<p>รายงานการทวนสอบ (Verification Report) โครงการลดก๊าซเรือนกระจกภาคสมัครใจตามมาตรฐานของประเทศไทย (Thailand Voluntary Emission Reduction Program: T-VER)</p>	<p>T-VER-PS-F-011-VFR Version 1</p>
<p>หน่วยงานผู้ประเมินภายนอกสำหรับ โครงการภาคสมัครใจ (VVB)</p>	<p>บริษัท วีกรีน เคยู จำกัด</p>	<p>หน้าที่ 1</p>

โครงการพัฒนาตอตุง (พื้นที่ทรงงาน) อันเนื่องมาจากพระราชดำริ จังหวัดเชียงรราย

รายละเอียดโครงการ	
ชื่อโครงการ (ภาษาไทย)	โครงการพัฒนาตอตุง (พื้นที่ทรงงาน) อันเนื่องมาจากพระราชดำริ จังหวัดเชียงรราย
(ภาษาอังกฤษ)	Doi Tung Development Project, Chiang Rai Province
รายงานการติดตามประเมินผล ปริมาณก๊าซเรือนกระจก (Monitoring Report: MR) ที่ผ่านการทวนสอบ	21 พฤษภาคม 2567 ฉบับที่ 3

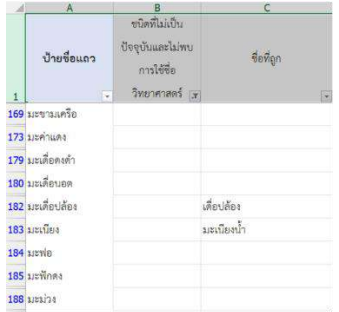
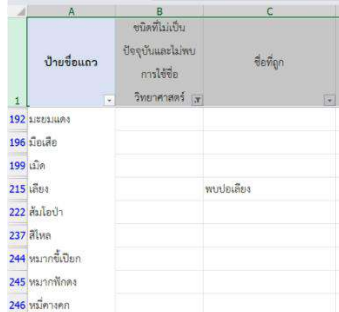
ลำดับ	คำถาม/สิ่งที่ต้องแก้ไข	อ้างอิง	คำตอบ/การแก้ไข	ผล
	<p>(3) ไม่ได้แยกตารางดัชนีพรรณไม้ตามประเภทป่า ซึ่งไม่สามารถสื่อถึงองค์ประกอบของพรรณไม้ที่เป็นแสดงถึงประเภทป่านั้น</p> 		<p>6. แก้ไขชื่อวิทยาศาสตร์ของรายชื่อพรรณไม้ให้ถูกต้อง ในภาคผนวก 2 ของ MR Version 2</p> <p>7. แก้ไขรายชื่อพรรณไม้ใน MR Version 2 และไฟล์คำนวณ Excel Version 2 ให้สอดคล้องกัน โดยสกรดรายชื่อพรรณไม้ให้ถูกต้อง</p> <p>8. แก้ไขรายชื่อพรรณไม้ใน MR Version 2 และไฟล์คำนวณ Excel Version 2 ให้สอดคล้องกัน โดยตัดรายชื่อพรรณไม้ที่ซ้ำกันใน MR ออกแล้ว</p>

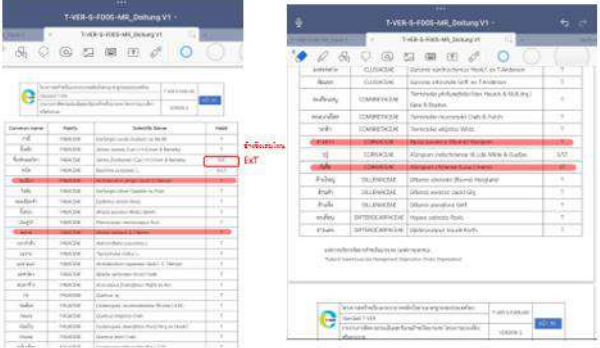
ปีที่ขึ้นทะเบียน	ปัจจุบันและไม่พบการใช้ชื่อ	ชื่อที่ถูกต้อง																																																																																																																				
ปอตำ																																																																																																																						
ปอมอญ																																																																																																																						
ปอมัน		ไม่พบ																																																																																																																				
ปอม																																																																																																																						
ปอหม่น																																																																																																																						
ปอไม้ใหญ่		พบไม้ใหญ่

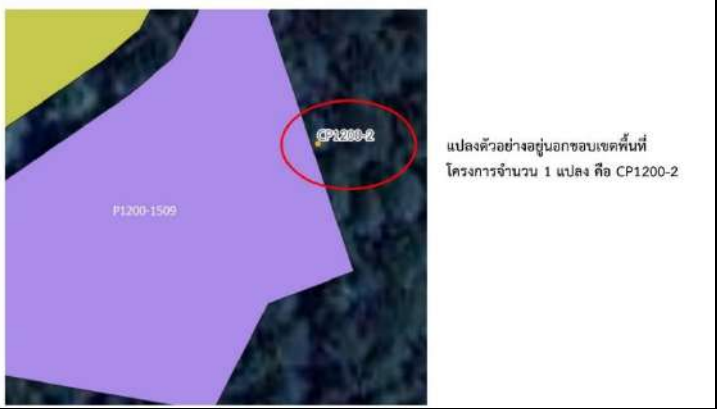
ลำดับ	คำถาม/สิ่งที่ต้องแก้ไข	อ้างอิง	คำตอบ/การแก้ไข	ผล
	<div style="display: flex; justify-content: space-around;"> <div data-bbox="220 451 556 760">  </div> <div data-bbox="556 451 892 760">  </div> </div> <p>(5) ในข้อมูล Excel ยังคงนับพรรณไม้ที่ไม่ใช่ Tree</p> <div style="display: flex; justify-content: space-around; margin-top: 20px;"> <div data-bbox="220 950 556 1161"> <p>169 มะขามเครือ</p> <p><i>Dalbergia darlacensis</i> P.H.Hó & Niyomdham</p> <p>FABACEAE</p> <p>มะขามเครือ (ma kham khrua)</p> </div> <div data-bbox="556 950 892 1161"> <p>125 นมวัว</p> <p><i>Oenothera biennis</i> Daniel</p>  </div> </div>

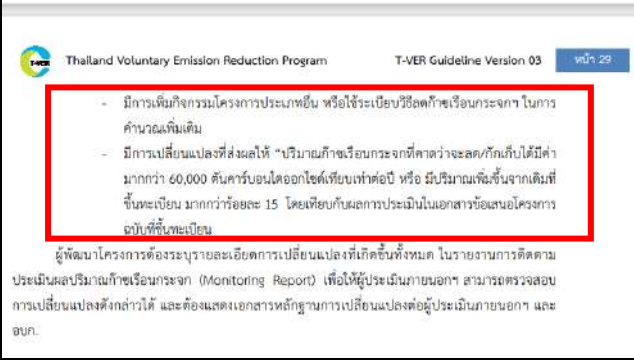
<p>- ไม่พบการตรวจสอบความถูกต้องของการแปลภาพถ่ายดาวเทียม ซึ่งมีการดำเนินการใหม่จากตอนขึ้นทะเบียนโครงการ</p> <p>- ไม่พบการแสดงตำแหน่งพิกัดจุดอ้างอิงขอบเขตพื้นที่โครงการที่มีการปรับใหม่ ทั้งในเล่ม MR และ shapefile</p> <p>- มีการแสดงพื้นที่ป่าไผ่ที่มีกาแพในตารางพื้นที่โครงการ แต่ไม่ได้นับรวมในพื้นที่โครงการ</p>	พารามิเตอร์	ความหมาย	อ้างอิง		หน่วย	ปีปฏิทิน	ปีปฏิทิน	C_{TT_0}	ปริมาณการกักเก็บคาร์บอนทั้งหมดของพื้นที่โครงการในปัจจุบัน	การคำนวณ		tCO ₂ /year	C_{ABG_0}	ปริมาณการกักเก็บคาร์บอนเหนือพื้นดินในปัจจุบัน	ตรวจวัดจริง		tCO ₂ /year	C_{BLG_0}	ปริมาณการกักเก็บคาร์บอนใต้ดินในปัจจุบัน	ตรวจวัดจริง		tCO ₂ /year	C_{Dead_0}	ปริมาณการกักเก็บคาร์บอนของไม้ตายในปัจจุบัน (ตามเลือก)	-	-	-		<p>ขอรับรองคาร์บอนเครดิตในภาคผนวก 7 ของ MR Version 2</p> <p>- เพิ่มตารางพิกัดจุดอ้างอิงขอบเขตพื้นที่โครงการที่มีการปรับใหม่ ในภาคผนวก 6 ของ MR Version 2 และ shapefile</p> <p>- ตัดพื้นที่ป่าไผ่ที่มีกาแพในตารางพื้นที่โครงการ เนื่องจากไม่ได้นับรวมในพื้นที่โครงการ</p> <p>ดังตารางการแบ่งชั้นภูมิของป่าในโครงการพัฒนาอ้อยตุงฯ ปี พ.ศ. 2566 หน้า 33 ของ MR Version 2</p>	
พารามิเตอร์	ความหมาย			อ้างอิง			หน่วย																								
		ปีปฏิทิน	ปีปฏิทิน																												
C_{TT_0}	ปริมาณการกักเก็บคาร์บอนทั้งหมดของพื้นที่โครงการในปัจจุบัน	การคำนวณ		tCO ₂ /year																											
C_{ABG_0}	ปริมาณการกักเก็บคาร์บอนเหนือพื้นดินในปัจจุบัน	ตรวจวัดจริง		tCO ₂ /year																											
C_{BLG_0}	ปริมาณการกักเก็บคาร์บอนใต้ดินในปัจจุบัน	ตรวจวัดจริง		tCO ₂ /year																											
C_{Dead_0}	ปริมาณการกักเก็บคาร์บอนของไม้ตายในปัจจุบัน (ตามเลือก)	-	-	-
